COMUNICADO N°3
LICITACIÓN PÚBLICA 05/24
Exp. 2024-8827

CONSTRUCCION DE UNA PISTA DE SKATE

Ante consultas se formulan respuestas:

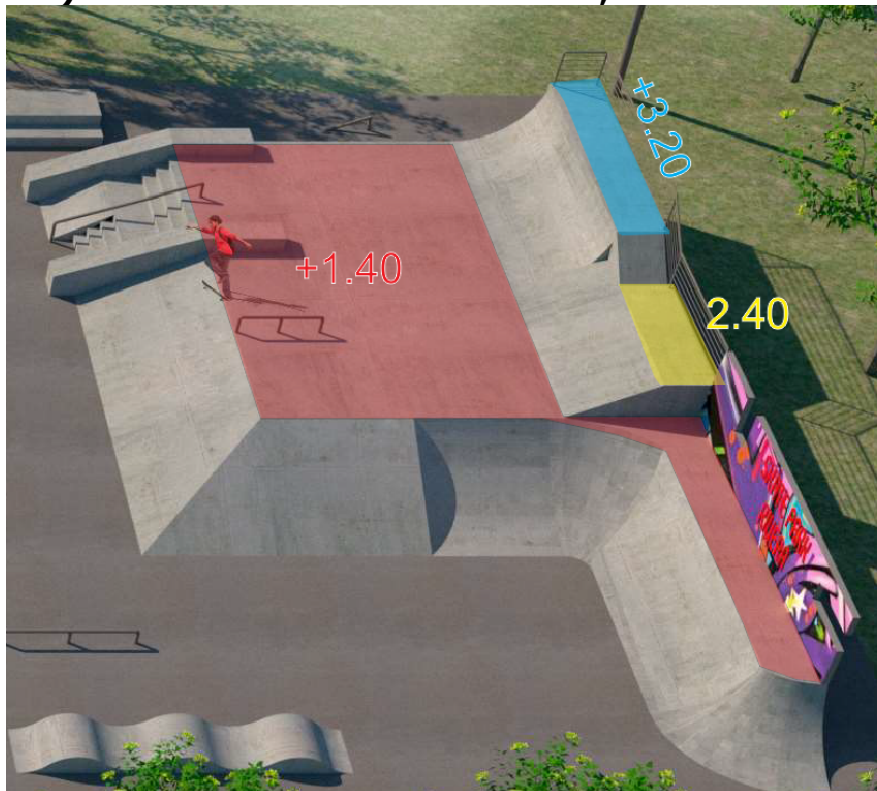
C.2) En detalle D1 de lámina 01.07 (detalles MC01, MC02) se indica altura de piso de HA a +3,2m, según plano de planta general, en dicho sector el piso mencionado se encuentra a +1.40m. ¿Cuál sería el valor correcto? **R.2) SON 3 ALTURAS DISTINTAS, SEGÚN IMÁGEN.**

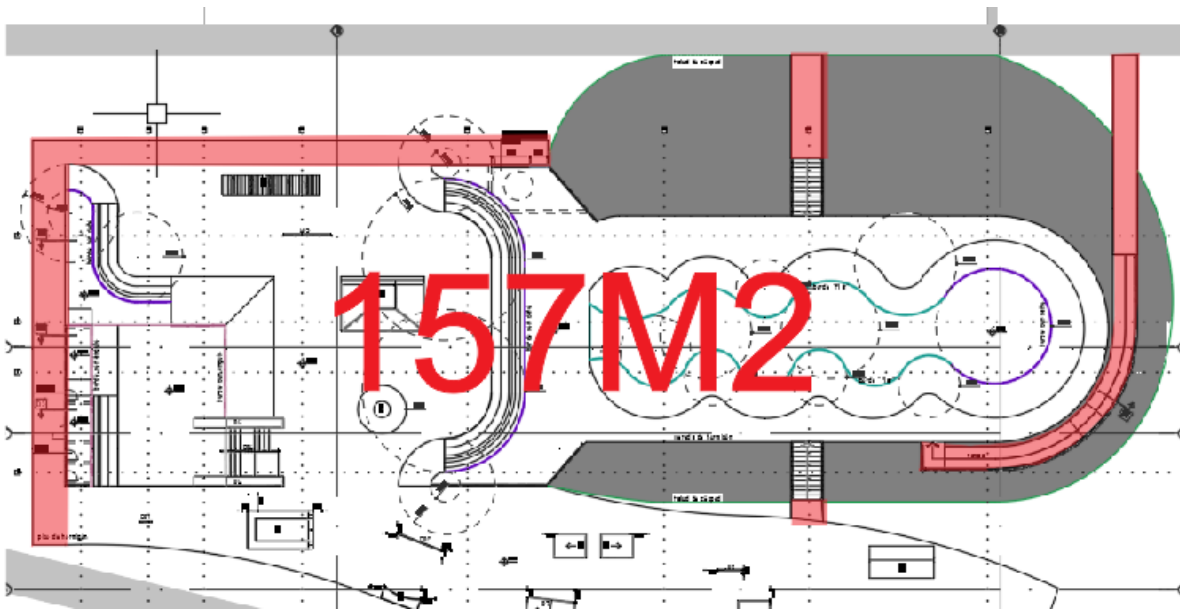
C.3) En plano de planta general (sector pista "tipo bowl") se indica vereda de hormigón (espesor 7 cm terminación rayado), de acuerdo

a la memoria corresponde pavimento de HA (espesor 10 cm terminación pulido), ¿que consideramos? **R.3) LAS ZONAS QUE VAN CON TERMINACIÓN RAYADO SON LAS INDICADAS EN PLIEGO PUNTO 4.6, POR LO TANTO CORRESPONDE A PAVIMENTO DE ha DE 10CM.**

4,6 Veredas de homrigon peinado e: 7 cm.Son las referdias como veredas de accesibilidad desde la camineria existente en el parque hasta la pista de Skate, la vereda frente a los baños

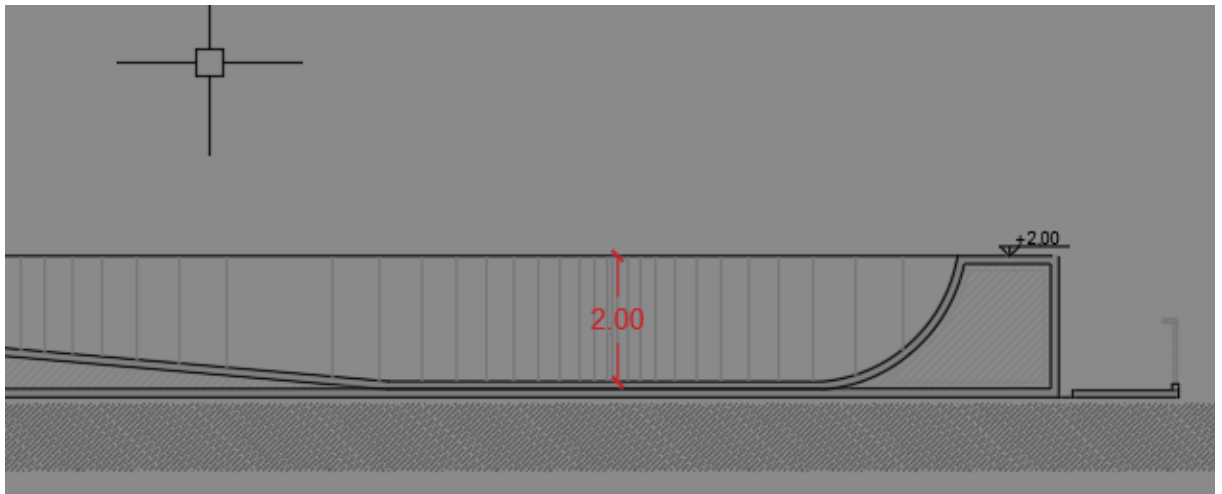
C.4) De acuerdo a recaudos gráficos la vereda de hormigón peinado iría desde sector frente a SSHH y depósito hasta sala de tanques, sin embargo, considerando dichos sectores no coincide el metraje con el indicado en rubrado.**R.4)SE ADJUNTA ESQUEMA DE ZONAS DONDE CORRESPONDE HORMIGÓN PEINADO, CON UN METRAJE EXACTO DE 157m2, SE DEBE COTIZAR EL METRAJE DE 160m2 DEL RUBRADO.**
